# Samrådsredogörelse

## Detaljplan för Lövåsen, del av fastigheten Lövåsen 3:1, Katrineholms kommun

Upprättad på Samhällsbyggnadsförvaltningen i Katrineholm 2021-11-23

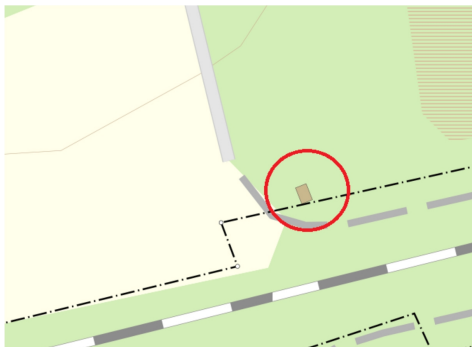
Grundkarta:

Det finns en komplementbyggnad belägen inom prickmarken, se bilder nedan.

Om byggnaden är riven men felaktigt redovisad i den digitala registerkartan bör den tas bort från plankartan. Om byggnaden istället ska vara kvar bör den tryggas med egen-skapsbestämmelsen för korsmark, enligt 4 kap. 11 § 1 st. p.1 PBL.

Längs med planområdets södra gräns i anslutning till fastighetsgränsen till Stora Malm 1:1 finns en komplementbyggnad i den digitala registerkartan. I plankartan är byggnaden utritad på naturmark. Om byggnaden rivits bör den tas bort från grundkartan.

Om byggnaden fortfarande används så kanske den bör fastighetsregleras till intilliggande fastighet såtillvida det finns ett funktionellt samband.

*Komplementbyggnaden på prickmark i sydväst är fallfärdig och ser ut att inte ha använts under lång tid. Den kommer med all sannolikhet att fortsätta förfalla, alternativt rivas. Därför får den vara kvar i grundkartan utan att prickmarken ändras till plusmark. Komplementbyggnaden som står på kvartersmark i det sydöstra hörnet av planområdet kommer att fastighetsregleras så att den övergår från Lövåsen 3:1 till Stora Malm1:1. Plangränsen justeras också så att byggnaden hamnar utanför planområdet.*

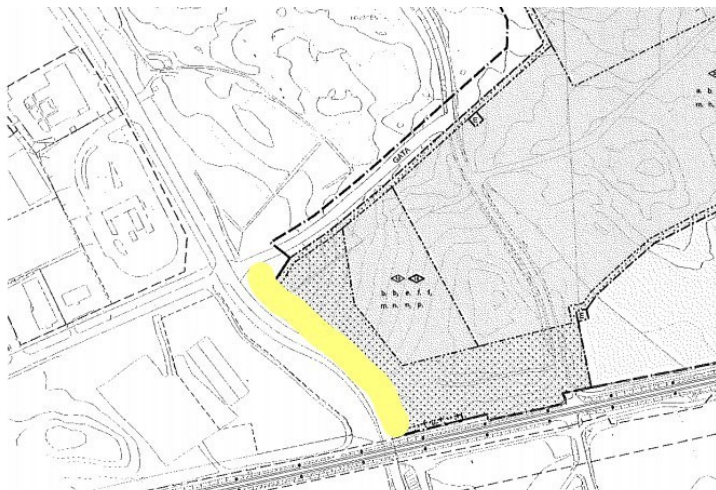
VA

Planbestämmelser: Eventuellt behöver u-område införas i markerat område nedan då Sörmland Vatten eventuellt kommer att anlägga ledningar i området (ingår i den så kallade Metkroken). Projektering av ledningarna planeras starta hösten 2021 och under det arbetet kommer det att klargöras om u-området kommer att behövas.

*Ett u-område läggs in i plankartan intill Österleden inför granskning. Planbeskrivningen kompletteras med text om att dagvattnet i framtiden ska ledas om när det finns en dagvattentunnel från Logistikcentrum till Sveaplanstunneln, om den planerade våtmarken på Djulö Gärde, samt information om att ett genomförandeavtal mellan kommunen och SVAAB ska upprättas. Formuleringen "anslutningsavgift tas ut enligt gällande taxa" ändras till "anläggningsavgift tas ut enligt gällande taxa" i planbeskrivningen, och text om u-område för vattenledning pga utbyggnad av sidospår stryks.*
